Lisa 1. Ristumiskoha ehitamise nõuded.

Ristumiskoht riigitee nr 13133 Saka-Ontika-Toila tee km 1,95

Joonis 1. Ristumiskoha pikikaldete kujundamine.

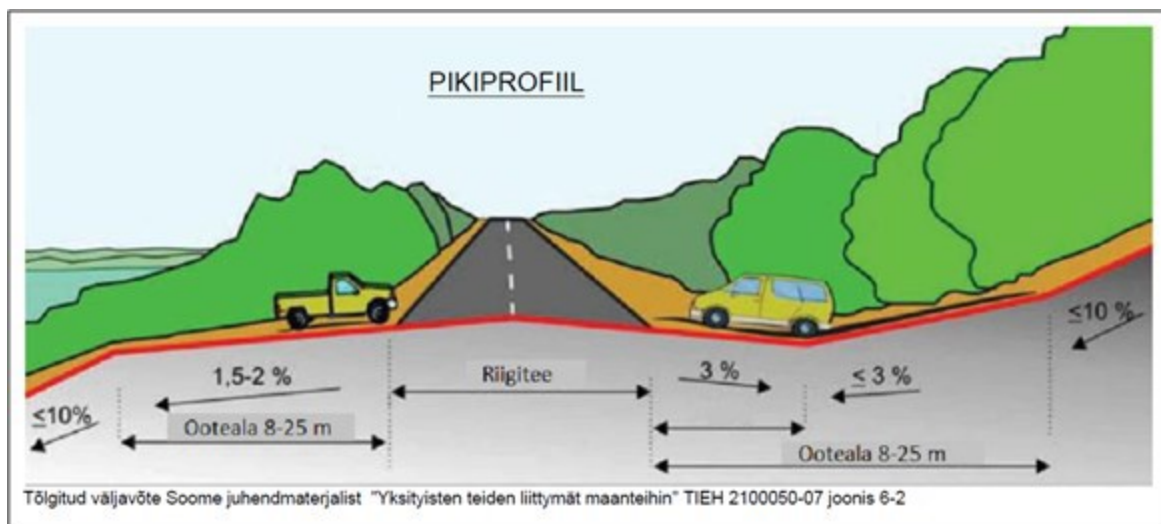
11. Ristumiskoht projekteerida riigiteega võimalikult täisnurga all. Ristumiskoha pikikalded määrata vastavalt alltoodud joonise põhimõtetele arvestusega, et riigitee alusele maale sademeveett üldjuhul ei juhita.
